febiEXAKT

Tendeur de courroie

febi n° 26775

Référence OE: 646 200 02 70

febi n° 26775
Référence OE: 646 200 02 70

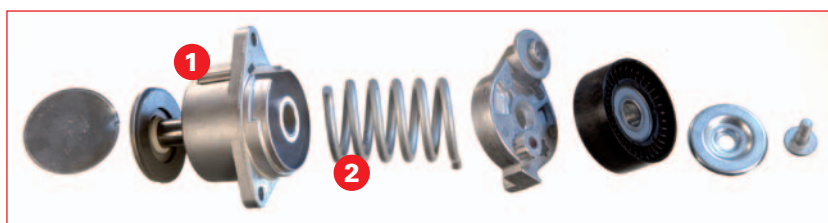
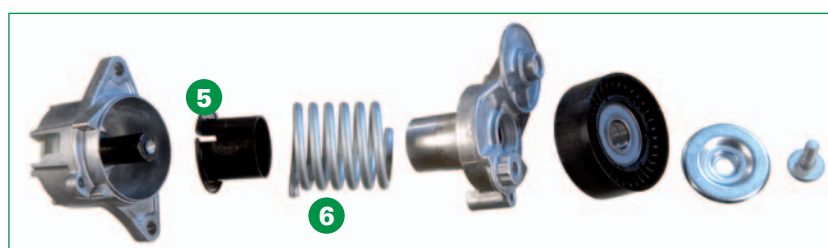
Pour des raisons de conception et lorsque le moteur fonctionne avec un tendeur de courroie d'origine référence OE 611 200 04 70, un bruit peut se faire entendre. (Le fabricant a d'ailleurs remplacé cette version depuis)

Le bruit est causé par le ressort interne dont la dimension est trop grande. Au moment du fonctionnement, il se met en contact avec la base de son logement (voir photo repères 2 et 6)

Le bruit est généré lorsque le ressort touche à la fois la partie centrale (photo repère 3) et la base du tendeur (photo repère 4)

febi propose le tendeur de courroies référence 26775 (OE 646 200 02 70), comme la solution pour le marché de la pièce de rechange.

Une douille en plastique (photo repère 5) très résistante à l'usure, sépare le ressort (photo repère 6) du fond du boîtier, empêchant ainsi le contact métal contre métal, au niveau du siège.

Sachant que seules les valeurs de torsion du ressort important, la hauteur du ressort a pu aussi être réduite (photo repère 6 bis).

Le contact du ressort avec le fond du boîtier a été également supprimé grâce à une entretoise en plastique (photo repère 7). Grâce à cela, plus aucun bruit ne se produit.

Dans la nouvelle version, un axe en acier a été serti (photo repère 8), afin d'assurer un meilleur de centrage interne du ressort.
